도시계획시설(도로) 결정(변경)을 위한 의견청취안

심 사 보 고

의안 번호	3540

2026년 3월 13일
도 시 계 획 균 형 위 원 회

< 교통영향평가 종합개선안도 >

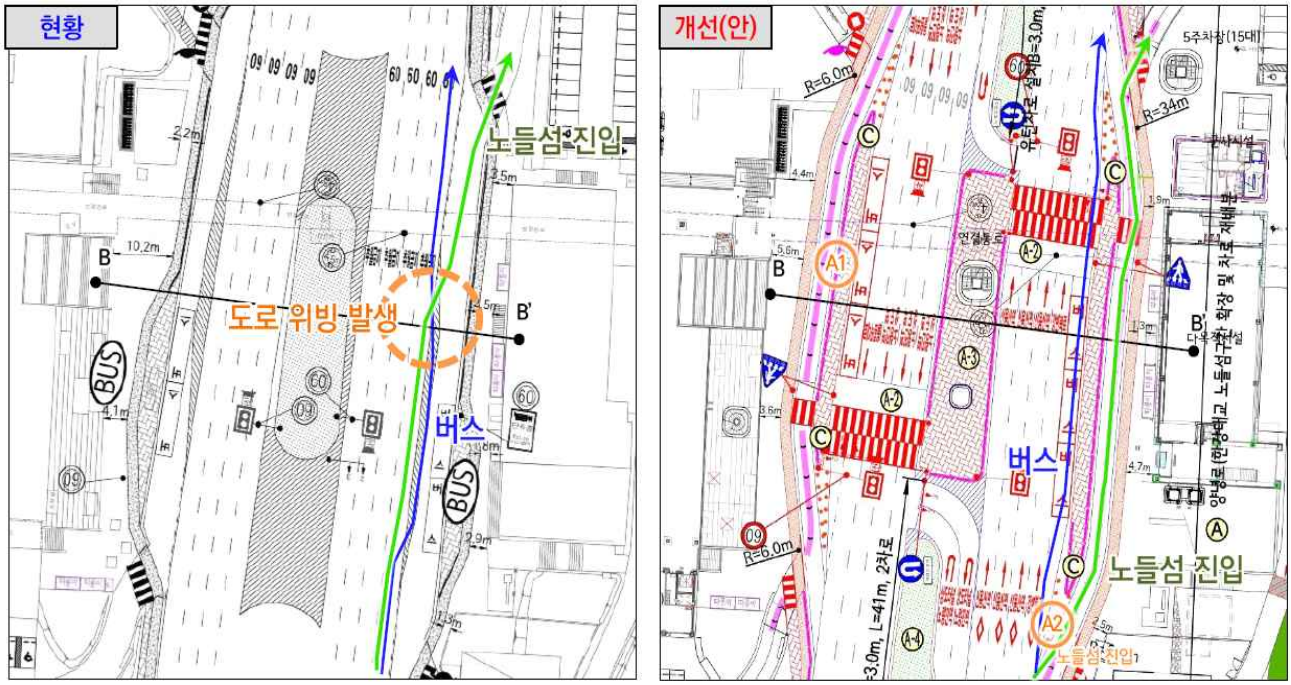
○ 이번 의견청취안은 도로의 등급(광로3류), 기능(간선도로), 연장(155m), 기·종점(한강대교 노들섬 하단~상단), 폭원(42~51m) 등 기본 제원은 유지하면서 도로 선형을 조정함에 따라 문화시설과의 중복결정 면적이 7,153㎡에서 8,023㎡로 변경되며, 이는 교통영향평가 심의 결과 ①도로구간 확장(A1), ②노들섬 이용차량을 위한 진출입구 및 버스정차대 분리(A2)를 반영하기 위한 조치임

○ 구체적인 변경 사유를 살펴보면 현재 버스 정차 공간과 노들섬 진출입 차량 동선이 혼재되어 있어 교통 흐름 및 안전에 문제 발생이 예상되는 구간을 대상으로 일반 차량 진출입로와 버스정차대를 분리하

고 해당 구간의 도로 공간을 일부 확장하는 방식으로 선형을 조정함에 따라 도로와 문화시설과의 중복결정 면적이 870㎡ 증가하게 되었음

○ 다만, 한강 내 섬이라는 지리적 특성상 교통처리 여건이 제한적인 만큼 대규모 문화시설(연면적 60,818㎡) 개관 이후 방문객 집중에 대비한 교통 혼잡 완화 방안을 사전에 마련할 필요가 있음

< 중복결정 면적 변경 현황 >

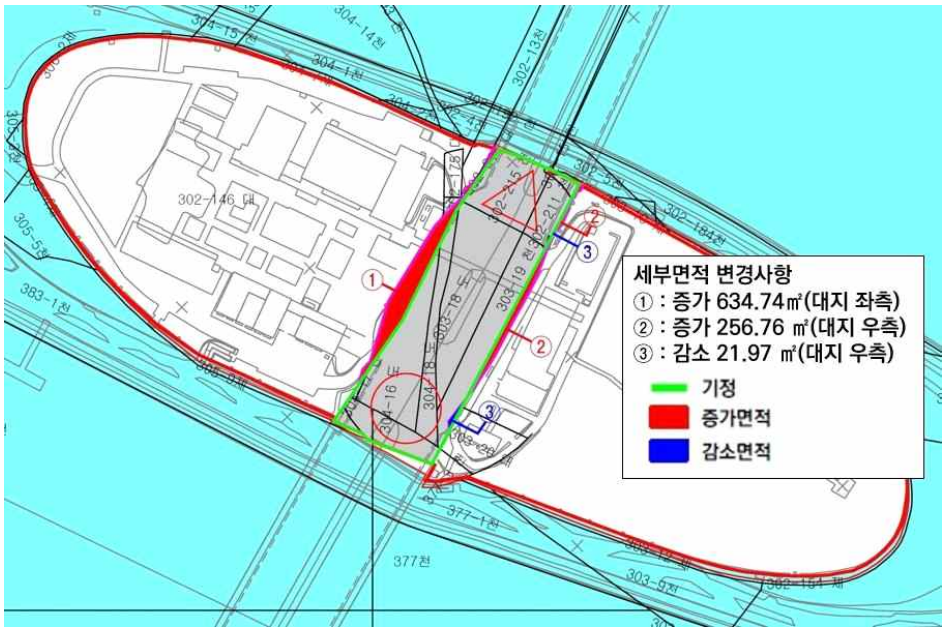
○ 아울러 도로의 선형 조정으로 문화시설과의 중복결정 면적이 증가됨에 따라 확장 구간이 문화시설 부지 내 계획중인 시설물 배치나 이용 동선에 미치는 영향도 확인할 필요가 있음

< 교통처리계획 단면도 >

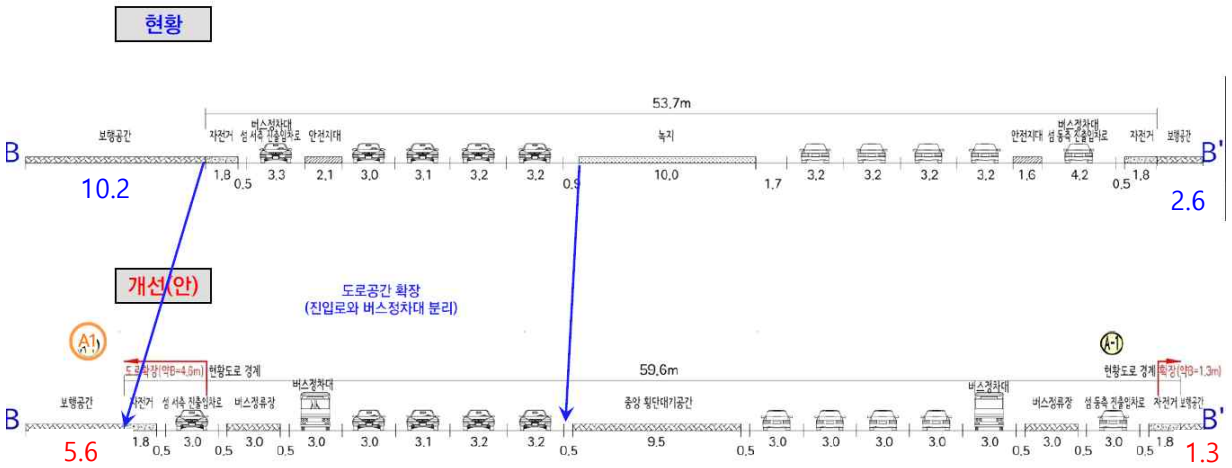
○ 또한 버스정차대 설치와 차량 진출입 동선 분리로 인해 대중교통 이용자 및 보행자의 보행공간이 각각 10.2m에서 5.6m로, 2.6m에서 1.3m로 대폭 축소되었다는 점에서 이번 도로 선형 조정이 노들 글로벌 예술섬의 주 이용자인 대중교통 이용자 및 보행자의 특성에 부합하는 방향으로 계획된 것인지 면밀한 검토가 필요함

○ 특히 노들섬은 대중교통 이용 방문객 비율(94.8%, '29년 일요일 첨두시간)이 높고 조성 이후에도 주차면수의 대폭 확충이 예정되어 있지 않은 만큼, 보행환경 축소(보도폭 10.2→5.6m, 2.6→1.3m)를 감수하면서까지 개인교통 동선을 분리·확장하는 이번 도로 선형 조정 방식이 노들 글로벌 예술섬의 주 이용자인 대중교통 이용자 및 보행자의 특성에 부합하는지 면밀한 검토가 필요하다 할 것임

○ 이번 시설 변경으로 인한 보도폭 축소(1.3m)로 장애인 휠체어 등의 통행을 위한 최소 유효보도폭(1.5m) 확보가 어렵다는 점에서 대중교통이용자·보행자 안전 확보 및 보행공간 추가를 위한 다각적인 검토 촉구

다. 도시계획시설(도로) 결정(변경)도

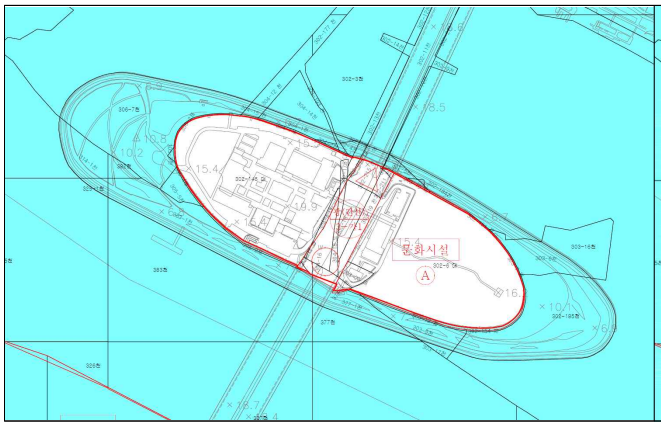
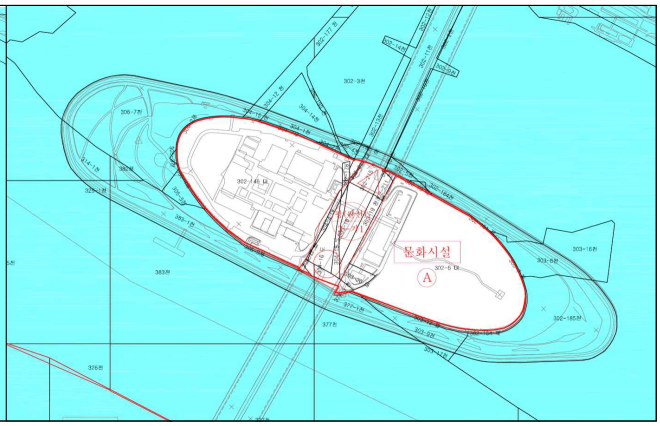
○ 다만, 이번 의견청취안은 버스정차대 설치 및 진출입 동선 분리 등을 위한 도로 공간 재구성을 수반하는 만큼, 교통영향평가 보완내용과 도시계획시설(도로) 결정(변경) 범위의 연계가 제출자료에 명확히 제시될 필요가 있음
